COMUNE
PACHINO

DATA
GIUGNO
2011

VALUTAZIONI SUL SITO DA ADIBIRE A
DISCARICA PER RIFIUTI NON PERICOLOSI IN
CONTRADA STALLAINI NEL TERRITORIO
COMUNALE DI NOTO PRESENTATO DALLA
SOCIETA' SOA AMBIENTE srl.

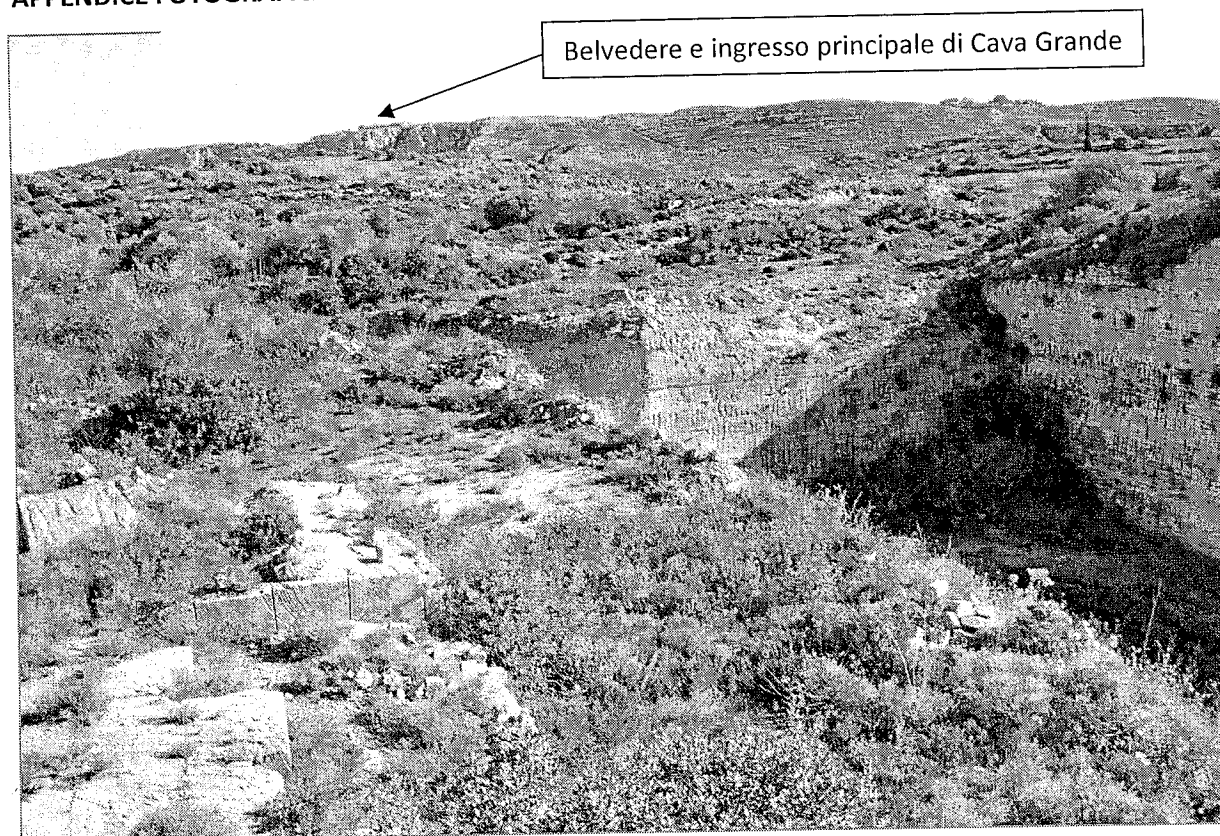
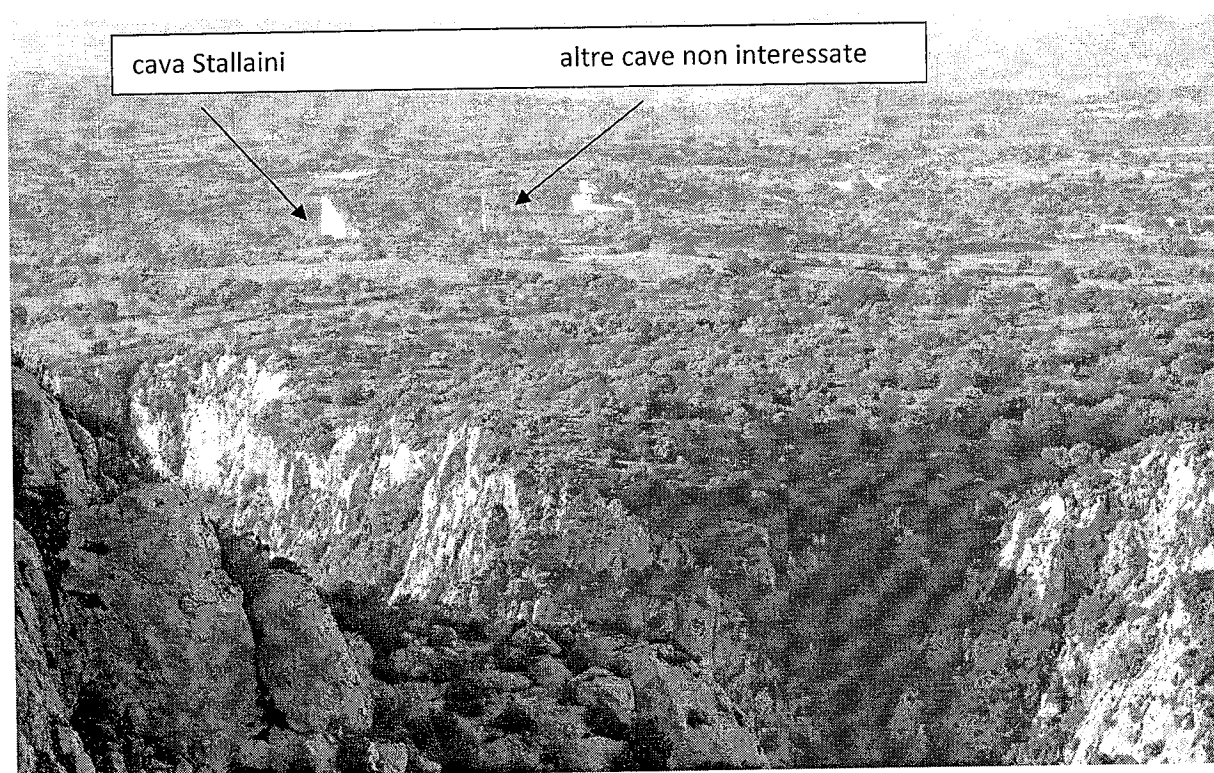
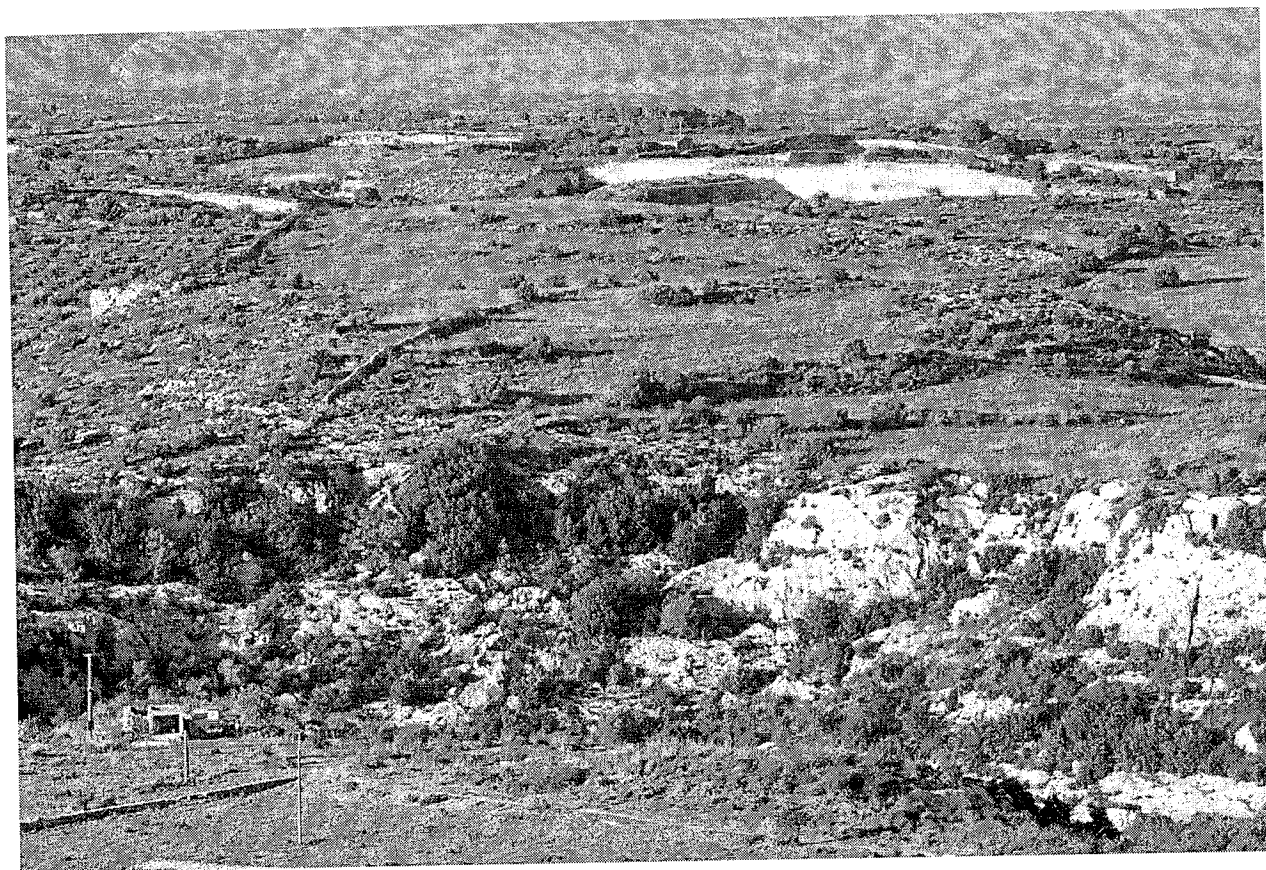
La maggiore delicatezza è determinata dalla sua intervisibilità (Fig. 1,2 e 3) dalla zona di accesso dall'ingresso principale alla RNO Cavagrande del Fiume Cassibile dal quale accedono in riserva oltre 40.000 visitatori annui. La presenza di tale riserva è particolare motivo di attrazione ed agevola i flussi turistici verso il comune di Noto, ma anche Avola e Siracusa. Pertanto interesse del territorio è quello che i gestori dell'AIA pongano in essere tutti gli accorgimenti tali da rendere quasi nullo l'impatto visivo, diurno e notturno, dell'impianto. A tal fine si prende atto della rinuncia a gestire un impianto di riduzione volumetrica dei rifiuti che genererebbe rumori e polveri, e si ritiene importante mettere in atto sistemi di gestione del percolato e di contenimento delle potenziali emissioni di polveri tali da ridurre l'impatto.

Con riferimento alla visibilità dal principale accesso alla RNO Cavagrande del fiume Cassibile sulla base della considerazione che si genererebbe una visibilità del sito prevalentemente nelle fasi di gestione finale degli abbancamenti si ritiene opportune quanto segue:

- La piantumazione della barriera arborea oltre che in prossimità del limite esterno dell'area anche lungo la stradella in terra battuta;
- La progressiva sistemazione finale secondo quanto previsto in progetto, man mano che si procede al raggiungimento di quote di coltivazione superiori di 2 metri a quella degli attuali cigli delle ex cave di estrazione;
- La realizzazione di sistemi di illuminazione del cantiere poco invasivi sia in fase di cantiere che di gestione, evitando la installazione di dispositivi ad elevato impatto quali torri faro o pali che possano creare barriere luminose. **A tal fine appare opportuno invitare il richiedente a presentare**

uno specifico elaborato relativo al progetto di illuminazione, da sottoporre a valutazione dell'Amministrazione Comunale.
